Gemeinde Klaichstetten

Plan zur abänderung des Dachstuhls am Kaffhaus für die Gemeinde Klaichstetten.

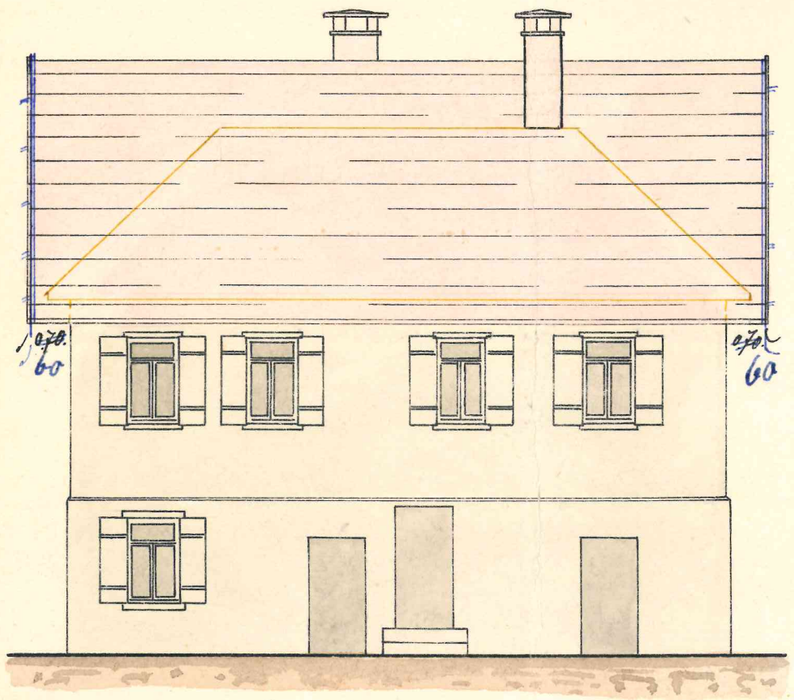
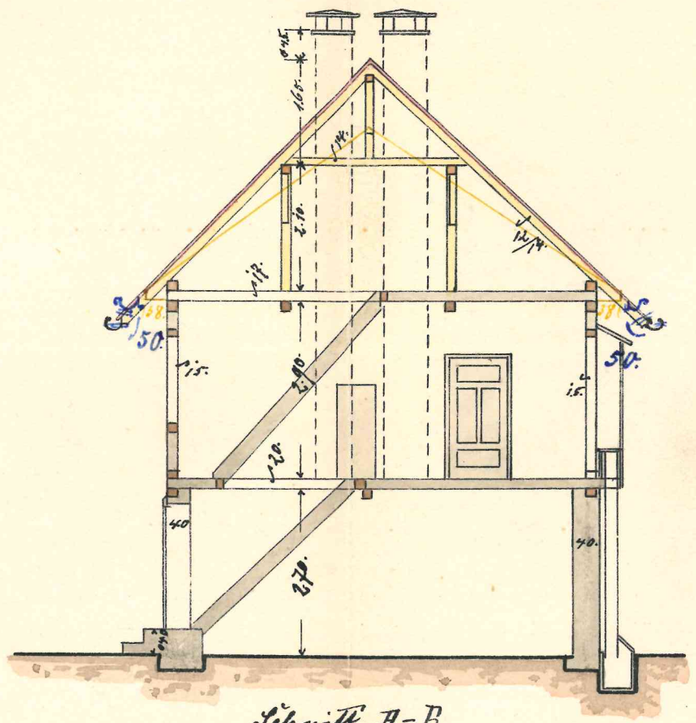
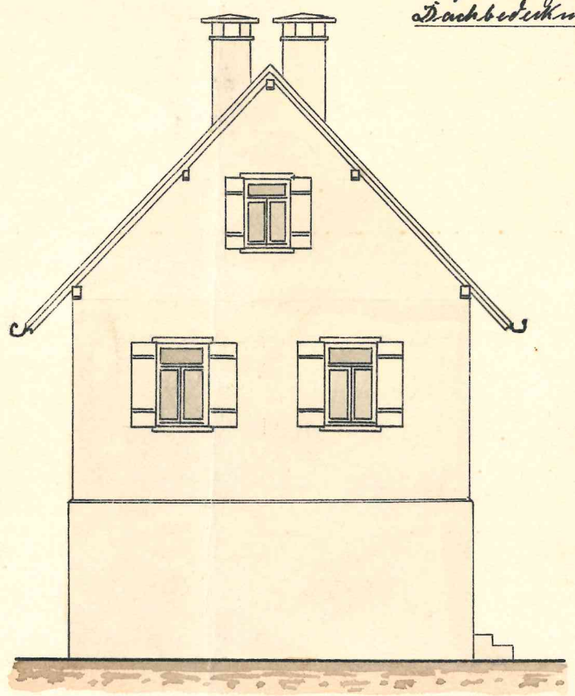
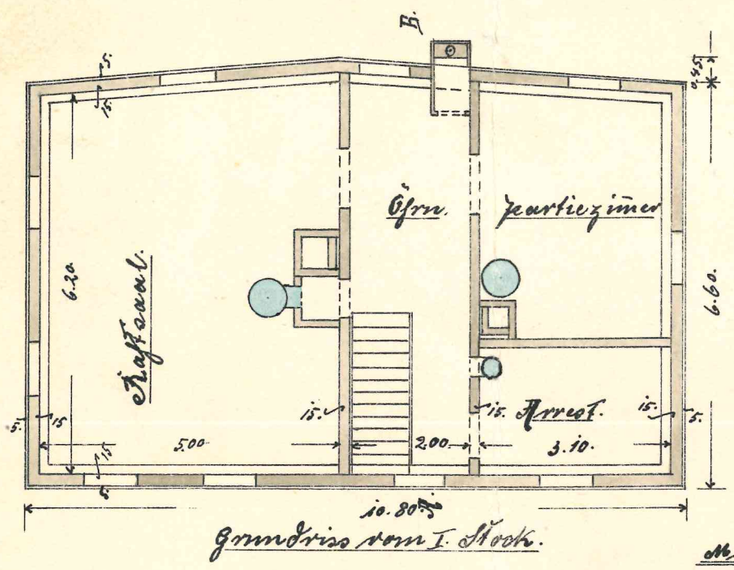
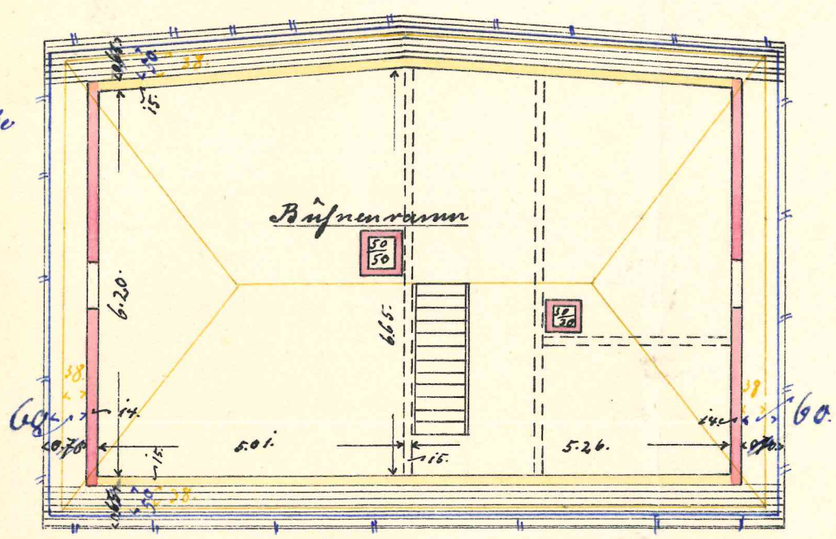
Der Dachvorsprung soll nach Abänderung mit blauer Farbe 50 cm breit werden, und die Flugsparren sollen 60 cm breit werden.
